NOTA TECSUL N° 39

LLAMADO MOPC Nº 89/2020– SOLICITUD DE OFERTAS MEDIANTE LICITACIÓN PÚBLICA INTERNACIONAL PARA LA EJECUCIÓN DE OBRAS VIALES DE HABILITACIÓN Y MANTENIMIENTO DE CORREDORES AGROINDUSTRIALES RUTA DE LA LECHE (REGIÓN OCCIDENTAL).
LOTE 3.

DOCUMENTACIÓN TÉCNICA
CONVENIO MODIFICATORIO Nº 1

COMBINACION DE CAPAS ORIGINAL									
Capa	Espesor	CBR (%)	Módulo (MPa)	Relación 1/F	Módulo Combinado (MPa)	Relación 1/F	Módulo Combinado (MPa)	Módulo Combinado (psi)	CBR Combinado (%)
Sub Rasante	0,15	10,0	76,8	0,757	47,5	0,840	56,6	8211,6	6,3
Mejorada	0,15	10,0	76,8						
Terraplén	-	3,0	36,0

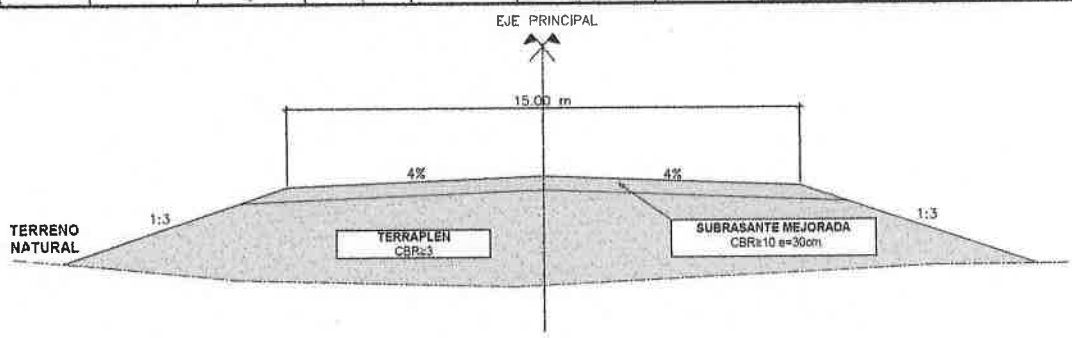
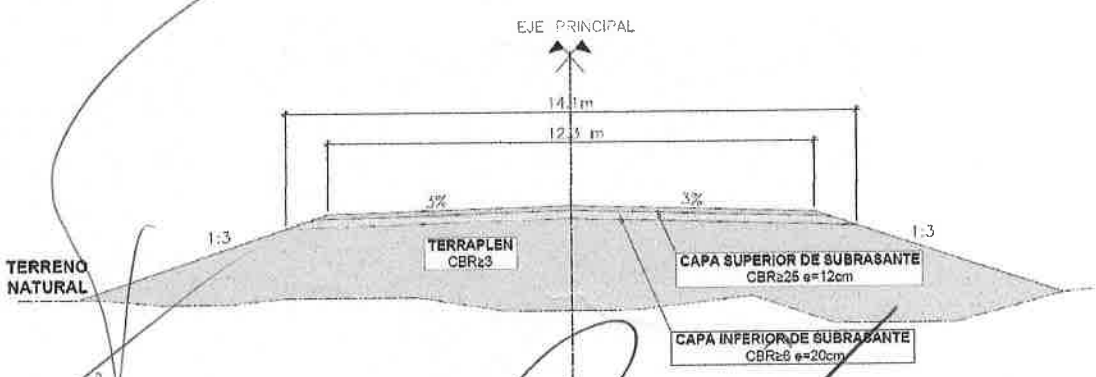
Por lo expuesto, el planteo del presente convenio modificatorio, contempla la construcción de una subrasante estructuralmente superior a la proyectada, compuesta por dos capas: una capa inferior de subrasante de 20cm de espesor y CBR ≥ 6%, materializada con suelos que se encuentran en la zona de trabajo; y una capa superior de subrasante con 12cm de espesor y un CBR ≥ 25, que se realizaría con Ripio, proveniente de canteras ubicadas en la localidad de Concepción, cabecera del departamento del mismo nombre. Las recomendaciones del Manual de Carreteras del Paraguay 2019, Unidad 3, Volumen 3.2, Capítulo 3.2.2, Sección 3.2.2.3 Diseño de Pavimentos Flexibles punto D. Módulos Resilientes y Elásticos, D1: Relaciones CBR-Módulo Resiliente, es posible combinar los módulos de las capas a utilizar como subrasante. El sistema clásico para establecer el módulo de un sistema de dos capas elásticas sometido a una carga circular, es determinar el asentamiento elástico, el que está dado por la siguiente relación (TRRL, 1987):

Utilizando las ecuaciones mencionadas, se determinaron los módulos equivalentes entre las capas de subrasante, realizando el procedimiento para la propuesta presentada y la original según los siguientes valores:

Esto no solo significa una mejora en el Módulo Resiliente y CBR equivalente de nuestra sub rasante terminada, sino que, además, gracias a la incorporación del enripiado lograríamos una mejora sustancial en la durabilidad y calidad de nuestra superficie de rodamiento y nos permitiría la utilización del camino con cualquier clima. Otra ventaja fundamental de incorporar una capa de ripio es la protección complementaria que se ofrece al terraplén y las obras construidas ante los efectos del agua.

ESTRUCTURA PROPUESTA
SECCION TRANSVERSAL TIPO

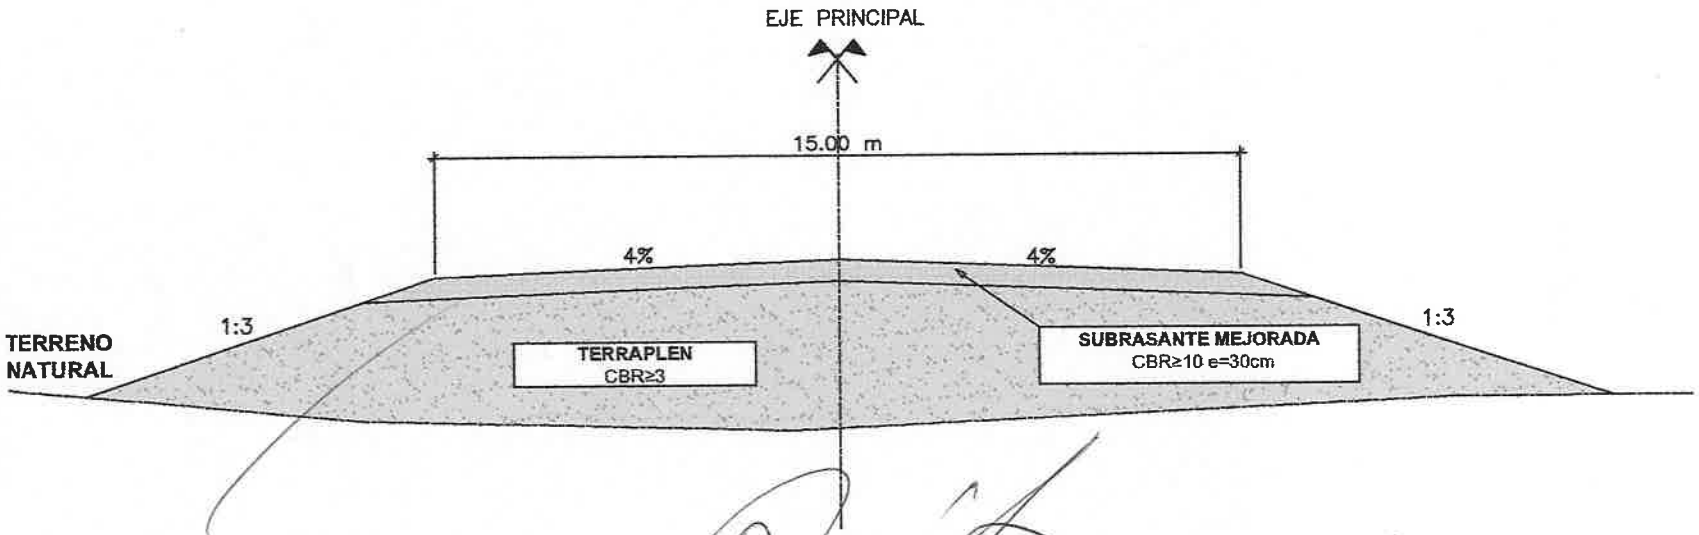
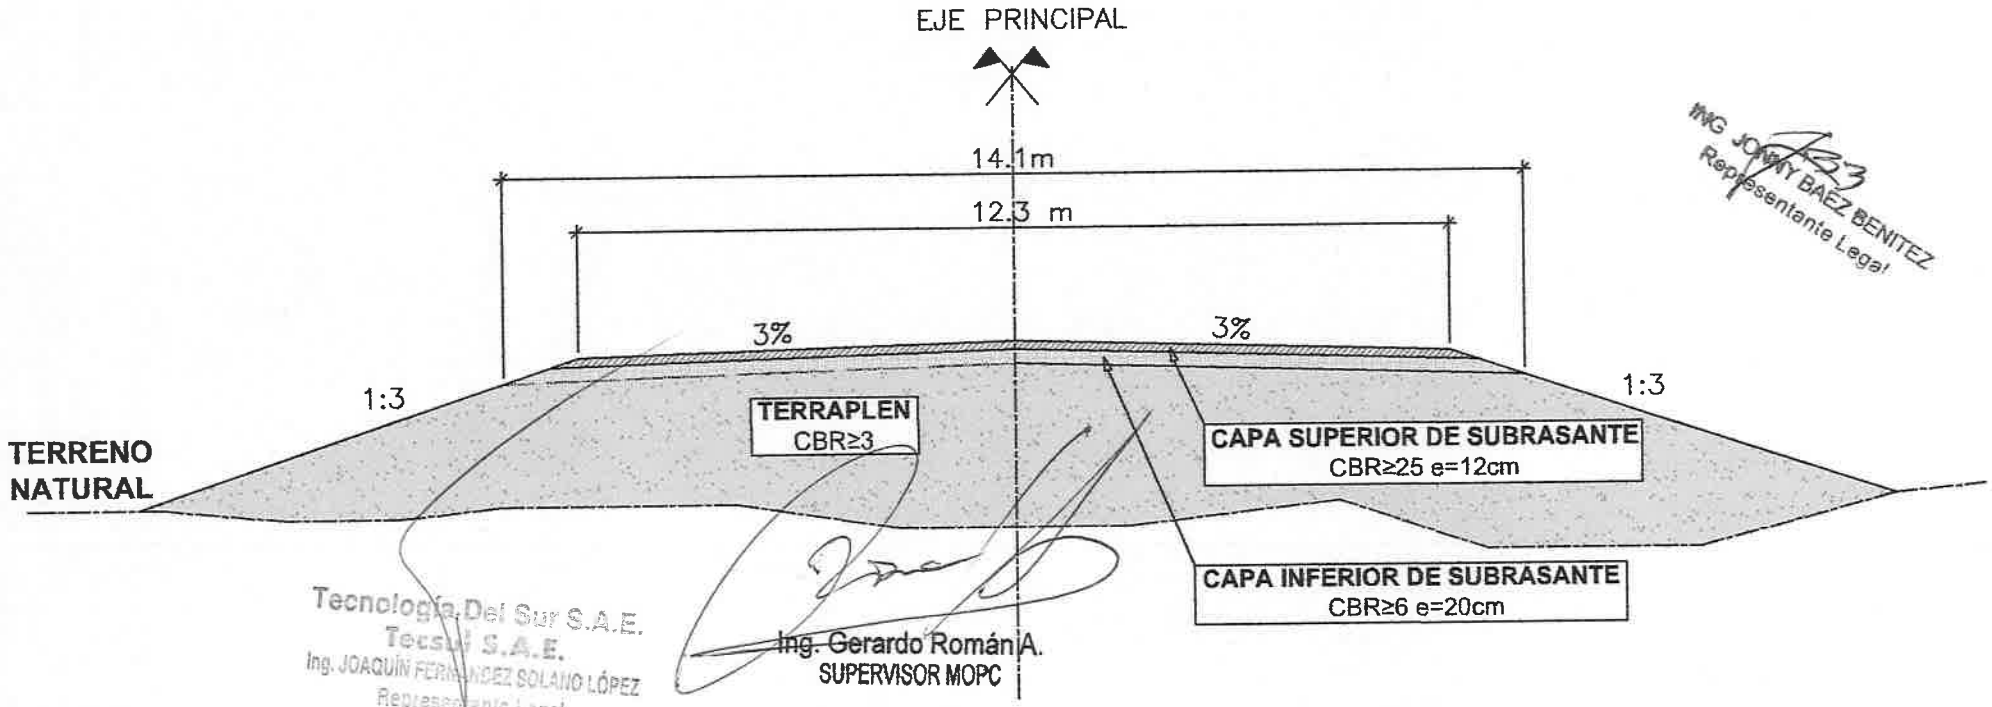
Las modificaciones a implementarse en el Convenio Modificatorio Nº 1, se basan principalmente en la adecuación del diseño geométrico de la obra, en base a una revisión de los documentos del proyecto adjudicado para lo cual se realizaron verificaciones y estimaciones (en gabinete y campo) para obtener una nueva planilla de cantidades, adaptándola a las tendencias modernas en cuanto a seguridad vial además contempla los ajustes necesarios para la mejor y completa terminación a la obra, considerando la situación actual de la zona de obra, observaciones y recomendaciones de la UEP-BID de la DV.

DETALLE DE ALAMBRADO PROPUESTO

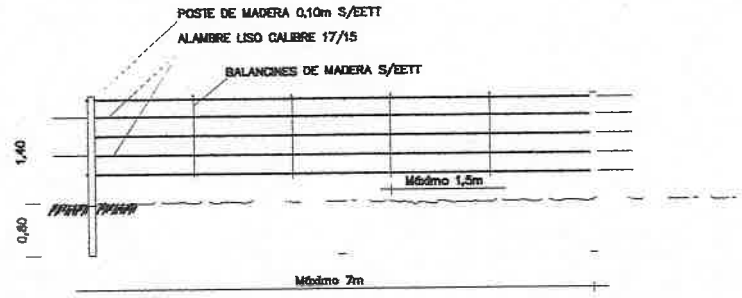
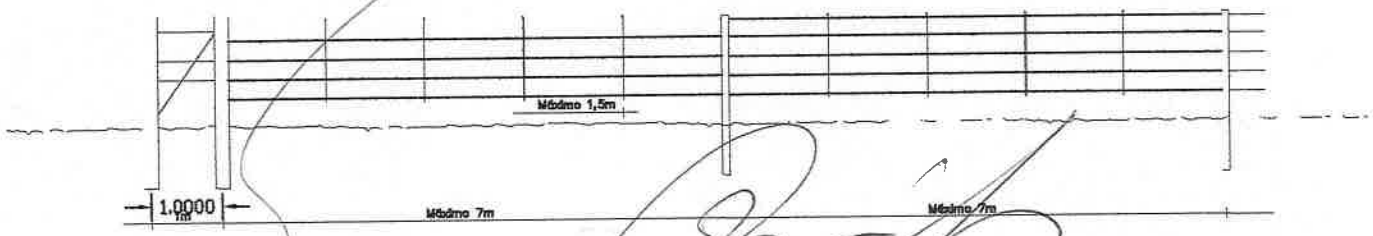
Ítem N°9 - Capa inferior de subrasante: Incorporación de nuevo ítem por mejoramiento y optimización de las obras básicas, con el fin de dotar a la vía de condiciones de tránsito de todo tiempo y economía de obra.
Ítem N°10 - Capa superior de subrasante, Ramal Paratodo - Cruce Douglas: Incorporación de nuevo ítem por mejoramiento y optimización de las obras básicas, con el fin de dotar a la vía de condiciones de tránsito de todo tiempo.
Ítem N°11 - Capa superior de subrasante, Ramal Campo Aceval - Cruce Infante Avalos Sánchez: Incorporación de nuevo ítem por mejoramiento y optimización de las obras básicas, con el fin de dotar a la vía de condiciones de tránsito de todo tiempo.
Ítem N°12 - Traslado y reconstrucción de alambrada: Incorporación de nuevo ítem, logrando una economía de obra y ajustando la tipología a la necesidad y pedido de los frentistas.
